Bilag 2.

## Fravigelser fra det udbudte dispositionsforslag:

03. juni 2020 AKB

Arne Andersens tilbud af 11. maj 2020 er afgivet med afsæt i udbudsmaterialet af 13. september 2019, der er bearbejdet på følgende områder:

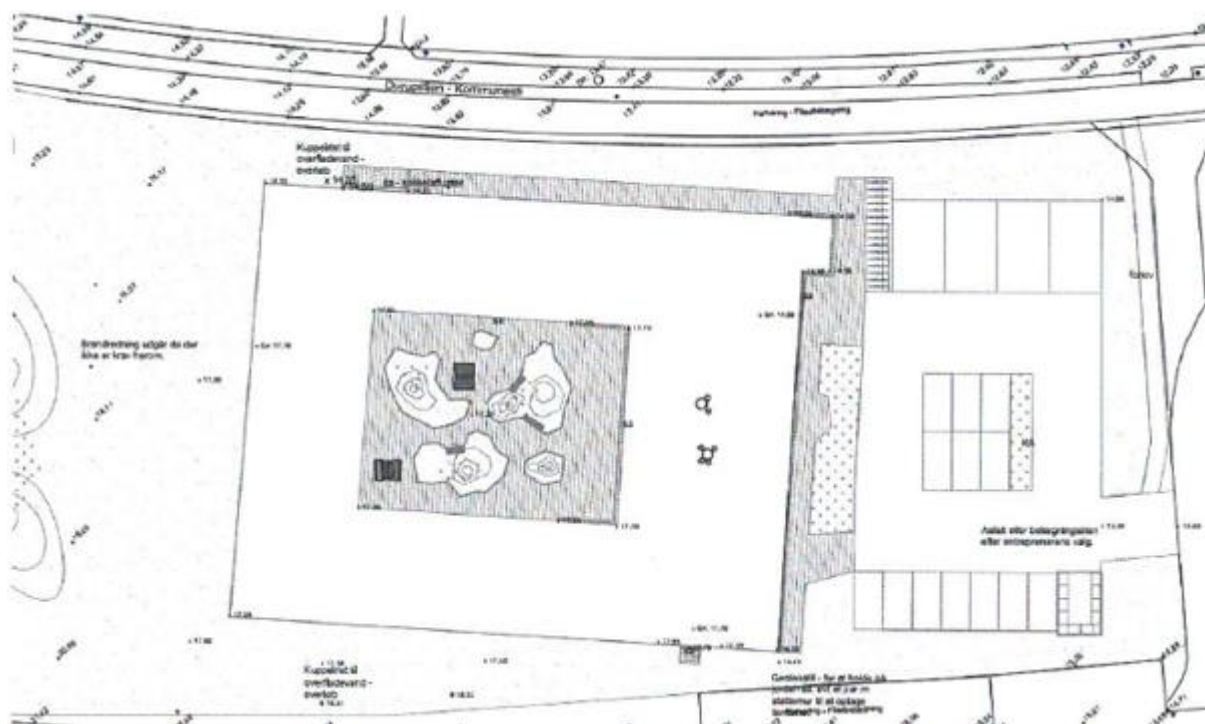
Udbuddet indeholdt en halv 3. sal. og denne er nu flyttet til en parterreetage, der indeholder samme funktioner som den tidligere 3. sal. De nuværende etage 2 og 3 er i hovedtræk som de tidligere etage 1 og 2.

Bygningen er drejet i forhold til verdenshjørnerne og adgangsforholdene er ændret, så hovedindgangen nu ligger med syd/øst.

Flugtvejstrapperne er integreret i bygningen og placering af disse er optimeret så antallet af trapper er begrænset.

Hovedtrappe er om disponeret mht. placering af elevatorer, så det sikres at elevator-tårne kan holdes indenfor tagfladen.

Parkeringsarealerne er ændret så disse nu ligger øst for bygningen. Der vil blive etableret hvad der er nødvendigt for at sikre niveaufri adgang for gående fra offentlig vej og fra p-areal. P-arealer etableres men ellers vil beplantning være græs. Træer eller anden beplantning kan tilkøbes.

Gårdrummet belægges med betonfliser der partielt (Ca. 70%) erstattes af prydgæsser (Ca. 30%). (se ovenfor).
